改善箇所説明図

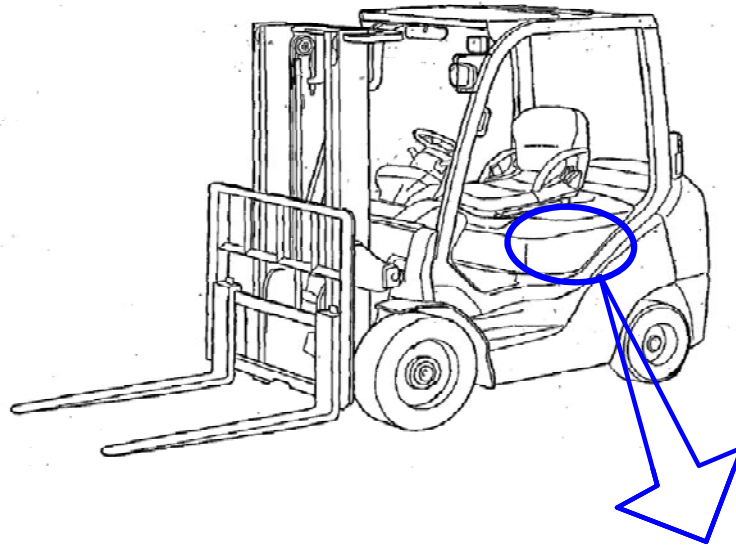
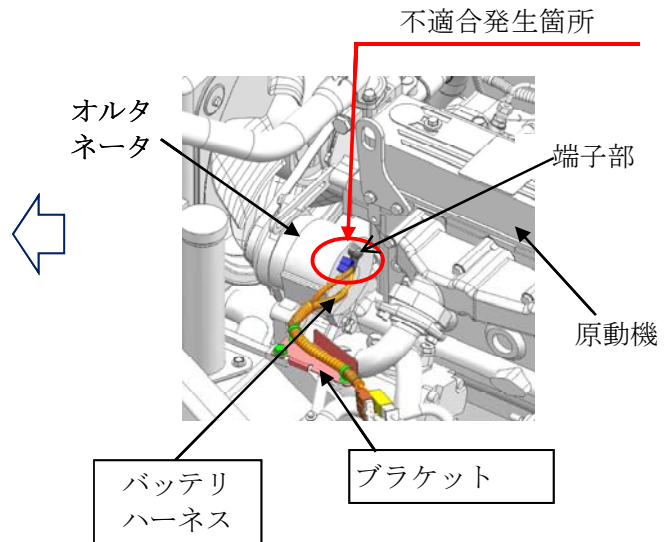
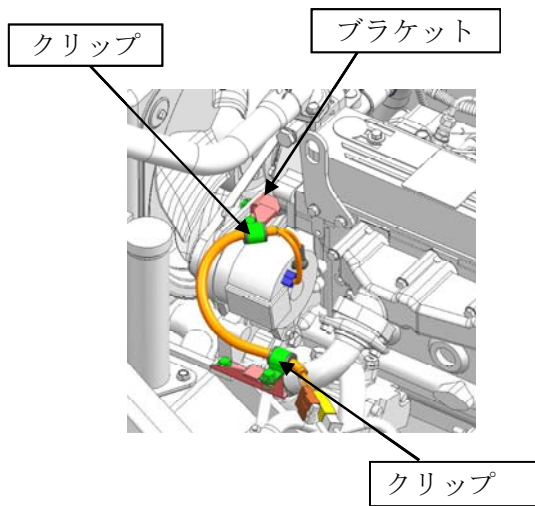
オルタネータに接続されているバッテリーハーネスにおいて、当該ハーネスの端子接続部を曲げて組み付けたものがある。そのため、そのままの状態で使用を続けると、振動により端子接続部が折損し、バッテリーが充電されなくなり、最悪の場合、原動機が停止し、再始動できなくなるおそれがある。

全車両、バッテリーハーネスを対策品に交換するとともに、取り回しを変更する。

バッテリーハーネスの取り回しに変更されていることで識別可能。
